Verzoek tot Wijziging

Algemeen	
Project:	Tramvoersysteem Uithoflijn
Initiatiefnemer:	Provincie Utrecht - afdeling OV
VTW nr.:	OG-VTW-163 (ontwerp en uitvoering) Rev B: indirecte kosten laten vervallen (worden verrekend via HUP)
VTW nr (extern):	
Werknaam:	Aanpassen vermogen en fundaties DRIS
Inhoudelijk behandelaar OG	
Inhoudelijk behandelaar ON	
Status	definitief
Type wijziging	wijziging t.o.v. contract
Tracédeel	Tracé Uithoflijn

Aan POUHL
Kopie aan [REDACTED] (BAM CUU), [REDACTED] (BAM CUU)
Van [REDACTED]
Telefoon direct +31(0)6 [REDACTED]
E-mail [REDACTED]@bam.com
Datum 13-11-2017
Referentie UHL-PO01-MEM-2-2385
Blad 1 van 6
Onderwerp **UHL – Inventarisatie DRIS poeren (AFW-0975) – Versie B**

Figuur 1 DRIS poer conform contract (voetafmeting 1250 x 1250 mm²)

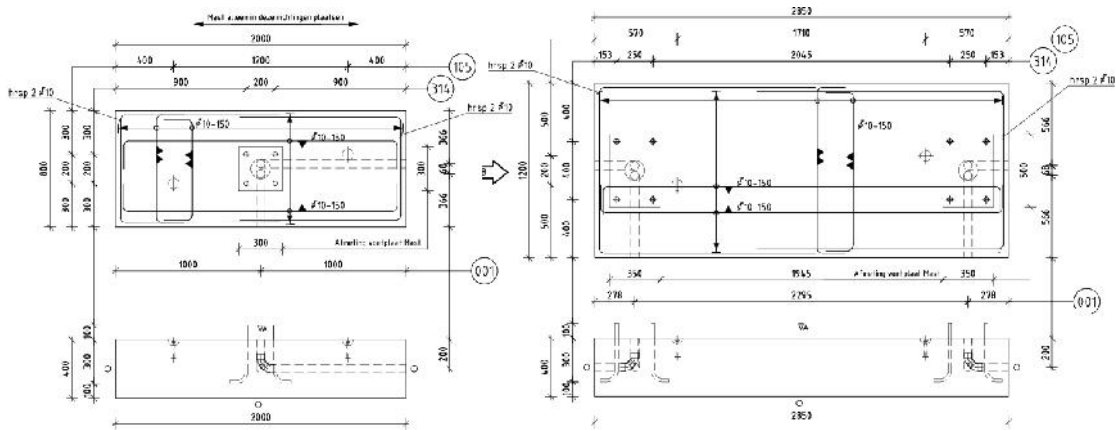
Daar waar het contract uitgaat van een seinvoet, gaat Movensis uit van een gewapende betonnen plaat (afhankelijk van het type DRIS). Onderstaand zijn achtereenvolgens de poeren conform contract en input Movensis weergegeven.

Uit bovenstaande figuren wordt duidelijk dat vorm en oriëntatie tussen de twee typen poeren (seinvoet vs. betonnen plaat) behoorlijk verschillen. Het zij opgemerkt dat de door Movensis aangeleverde poeren zich respectievelijk 100mm en 400mm onder bovenkant verharding bevinden.

Figuur 3 Samengestelde constructie poer + DRIS (42" dubbelzijdig, enkel) + situatie TIUHL

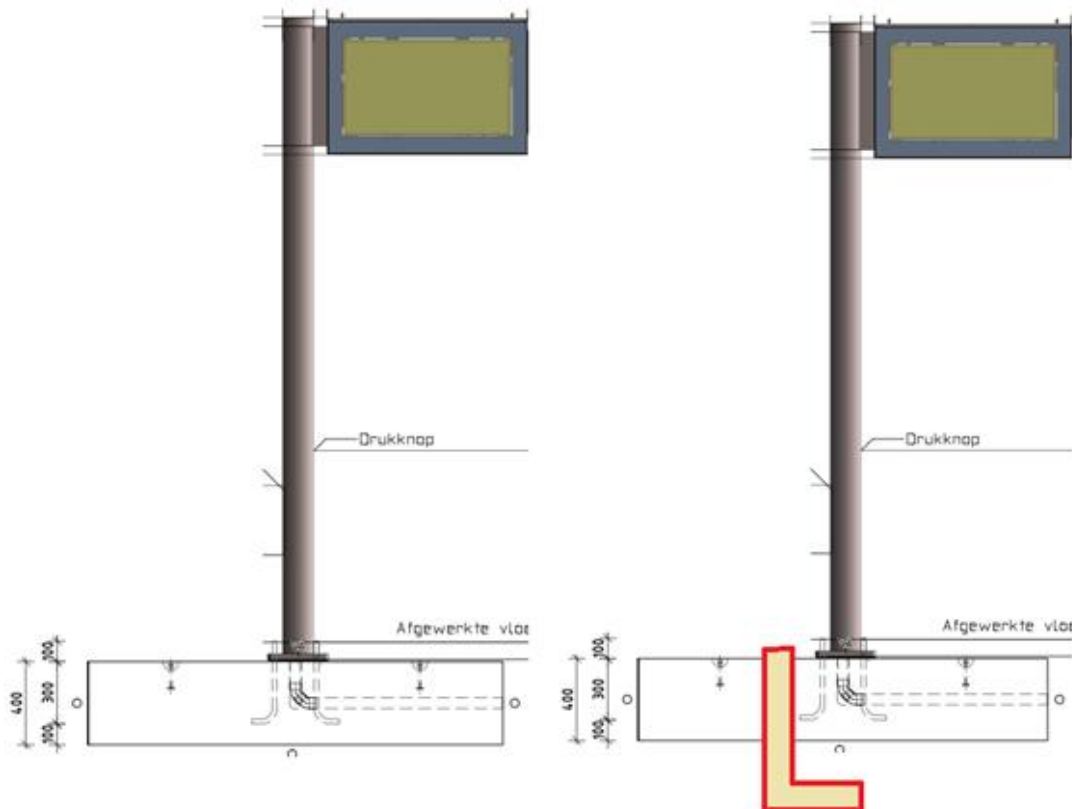
De oriëntatie van de poer is gekozen opdat deze stabiliteit levert in verband met kantelen van de DRIS (excentriciteit eigen gewicht DRIS + wind), zie ook de tekst in Figuur 2. TIUHL kent echter de eis dat halte objecten in één lijn aan achterzijde moeten worden geplaatst (eis SE_01746), hetgeen leidt tot een clash met de keerwanden (zie rechterzijde in bovenstaande figuur). De standaard poerconstructie voldoet dus niet voor dit type DRIS op de haltes in het Uithofgebied. Hiervoor moet een specifiek ontwerp worden geleverd (of opgezet). Dit is gedefinieerd als DRIS fundatiepoer type II.

- 42" dubbelzijdig, enkel, plafond: geen bijzonderheden
- 42" dubbelzijdig, enkel, poer: geleverde poer past niet qua oriëntatie vanwege kantelstabiliteit in relatie tot de eis dat de halte objecten tegen de achterzijde van het perron geplaatst dienen te zijn -> nieuw ontwerp poer noodzakelijk (kantelevenwicht, verankering DRIS + wapening);
- 42" dubbelzijdig, enkel, poer op eilandperron: uitgaan van standaard Fundatiepoer type I. Positionering op halte UMC conform opgave POUHL, zie bijlage 2);
- 55" enkelzijdig, enkel, poer: in bijlage 1 staat weergegeven dat dit paneel wordt gefundeerd op hetzelfde type poer als het 65" paneel, dus geen bijzonderheden. De technische specificaties van het paneel zelf zijn echter nog niet bekend;
- 65" dubbelzijdig, poer: geen bijzonderheden.

BIJLAGE 2: Opgave POUHL van opties DRIS-panelen op perroneiland

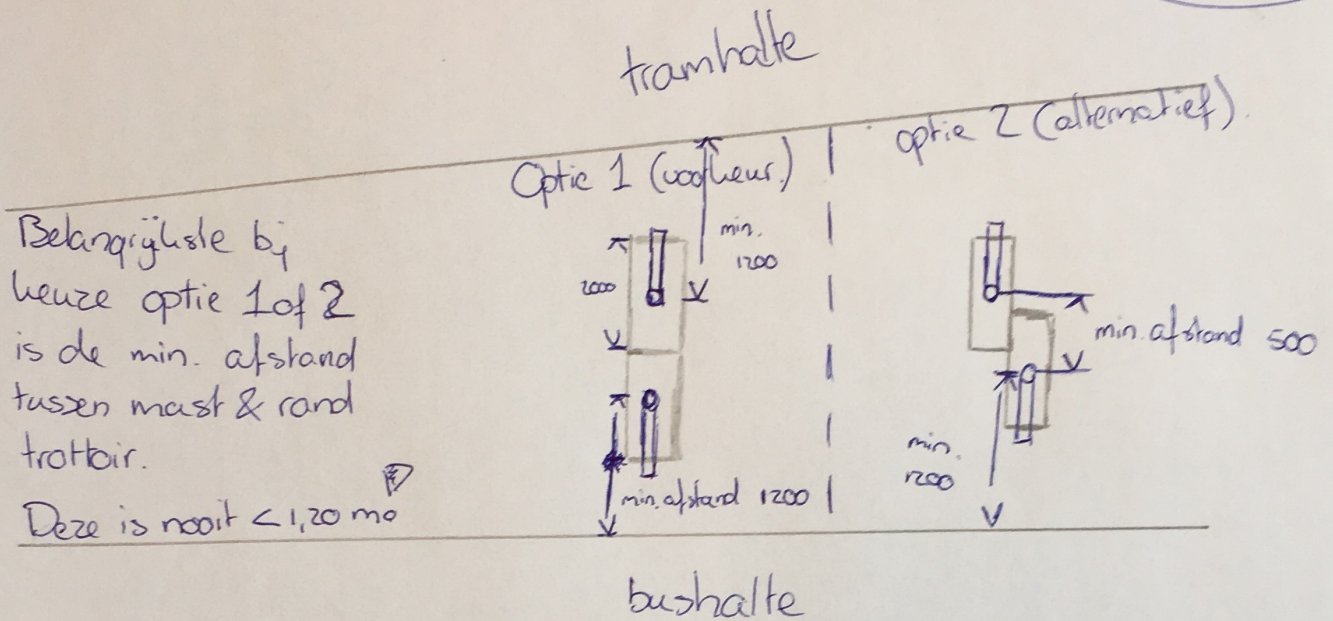
Op eilandperrons dienen de DRIS panelen van de beider sporen gepositioneerd in de hartlijn van het perron. Dit is gebaseerd op wederom eis SE_01746, welke stelt dat halte outillage bij eilandperrons juist op de middenlijn van het perron aangebracht dient te worden. Deze situatie zou kunnen worden ingevuld door:

- Het aanbrengen van twee DRIS-masten, zo dicht mogelijk naast elkaar, op één betonnen fundatiepoer. Deze poer is niet bekend in het assortiment van Movensis en betekent dus een aangepast ontwerp;

- Het aanbrengen van twee DRIS-masten op een dusdanig onderlinge afstand dat de standaard fundatiepoer (Fundatiepoer type I) van Movensis gebruikt kan worden (zie links in Figuur 2). Deze optie heeft de voorkeur van POUHL waarbij in volgorde van voorkeur de volgende 2 subopties zijn vastgesteld (zie ook bijlage 2 voor input POUHL):

- Optie 1: DRIS panelen in dwarsrichting eilandperron in één lijn op standaard poer. Poeren tegen elkaar aan positioneren met als eis dat de afstand tussen hart mast en rand perron nimmer kleiner mag worden dan 1,20 meter;

- Optie 2: Indien de bij optie 1 genoemde eis niet kan worden gerealiseerd dan DRIS panelen in dwarsrichting eilandperron versprongen aanbrengen met een minimale geprojecteerde afstand in de dwarsrichting van 0,50 meter. De hierboven genoemde eis blijft van toepassing;

Voor halte P+R de Uithof geldt bovenstaande ook.
